改善箇所説明図

不具合の内容

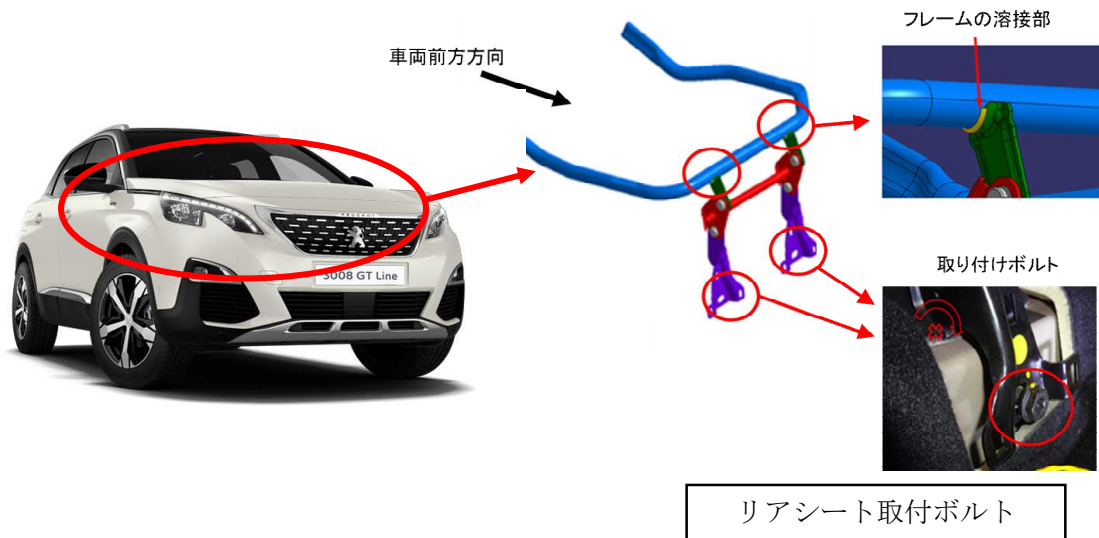
リアシートにおいて、設計での検証が不十分なため、リアシート取付ボルトの締付トルクが不足している。そのため、走行中の振動等により当該ボルトが緩み、リアシートフレームの溶接部が破断して、最悪の場合、乗員が安全に着座できないおそれがある。

全車両、リアシート取付ボルトを対策後のトルクで締め付ける。なお、リアシートフレームに損傷がみられる場合は、リアシートフレームを新品に交換する。

運転席側ドアロックストライカーの上側の固定ボルトに黄ペイントを塗る。
